**MODIFICACION DE LA ORDENACION DETALLADA DE LA UNIDAD DE
EJECUCION UEMIG.**

**MODIFICACIÓN DEL ARTICULO 11.4.3,2-b) REFERENTE AL
RETRANQUEO DE LAS PARCELAS EN ESQUINA EN LOS TESTEROS DE
LAS MANZANAS 2 Y 3 CON TIPOLOGIA EDIFICATORIA UAD-4.**

MODIFICACION DE LA ORDENACION DETALLADA DE LA UNIDAD DE EJECUCION UEMIG.

MODIFICACION DEL ARTICULO 11.4.3,2-b) REFERENTE AL RETRANQUEO DE LAS PARCELAS EN ESQUINA EN LOS TESTEROS DE LAS MANZANAS 2 Y 3 CON TIPOLOGIA EDIFICATORIA UAD-4

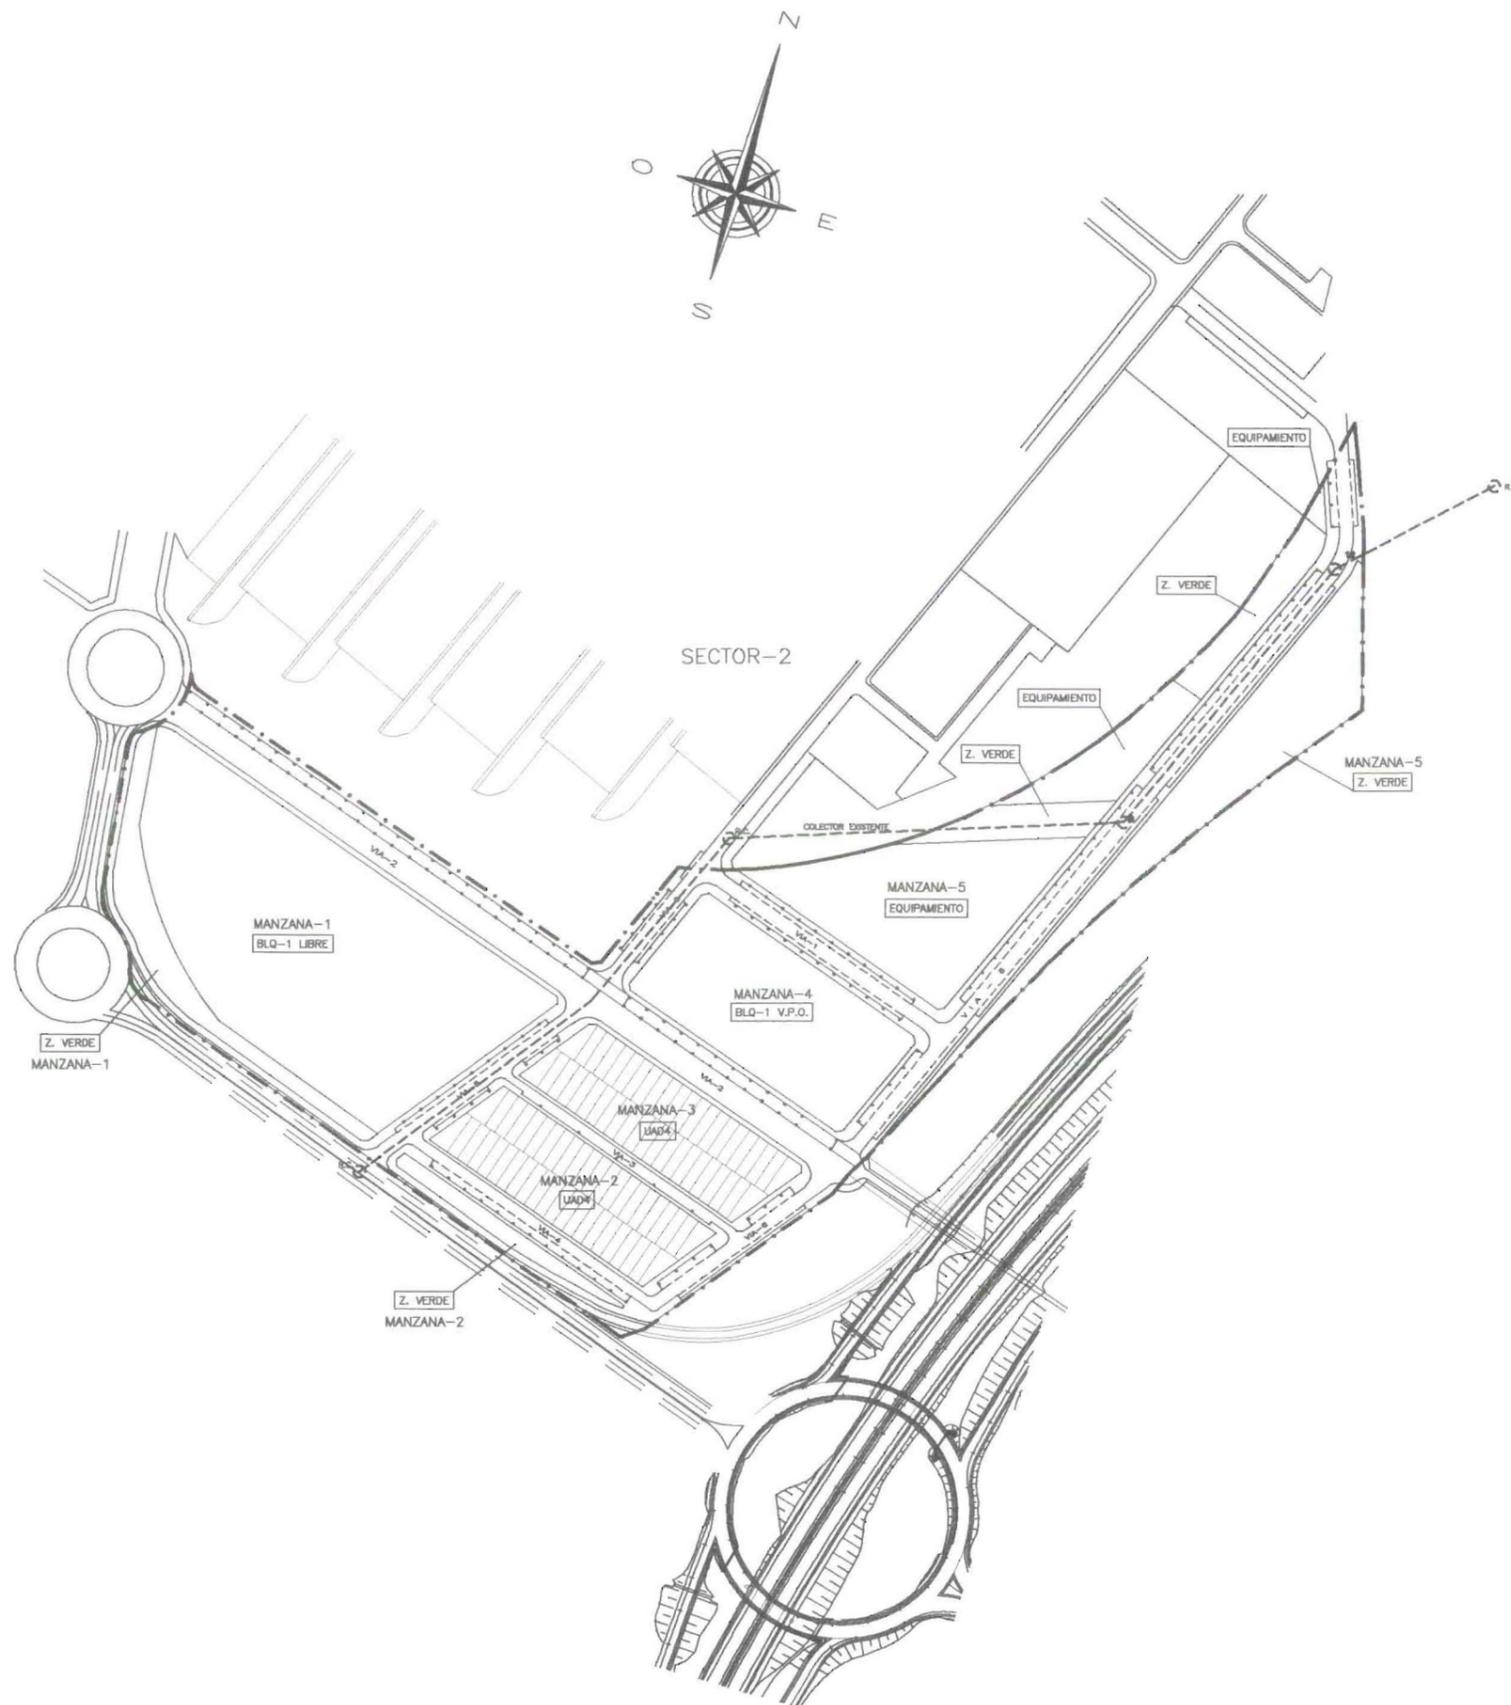
La última Modificación del P.G. alteró las condiciones de retranqueos a linderos laterales en las zonas de nueva edificación, estableciendo un retranqueo de 6,50 m. en las parcelas de esquina, según establece el artículo 11.4.3, 2.b). Con esta modificación solo se podría construir 40 viviendas en cada manzana, ya que el retranqueo exigido coincide con el ancho de la parcela. Es evidente que desvirtúa las condiciones edificatorias propuestas por la Ordenación Detallada.

En base a lo expuesto y teniendo en cuenta que la Ordenación Detallada tiene capacidad legal para modificar determinados aspectos de las Normas Urbanísticas del P.G., entre los que se encuentra los retranqueos a linderos, proponemos modificar el artículo 11.4.3, 2,b) para el ámbito de actuación de las manzanas 2 y 3 de UEMIG, de forma que el retranqueo lateral de las parcelas en esquina pueda ser 0,00 m.

Se propone modificar el artículo 11.4.3,2,b) de las Normas Urbanísticas del P.G., en el ámbito de actuación de las manzanas 2 y 3 de UEMIG, con tipología edificatoria UAD-4, de forma que quede redactado de la siguiente forma:

b) No se permiten retranqueos a linderos laterales. En las parcelas de esquina, la edificación podrá situarse sobre el lindero lateral que coincide con el testero de la manzana, manteniendo el retranqueo de 6,50 m. en el frente de la parcela.
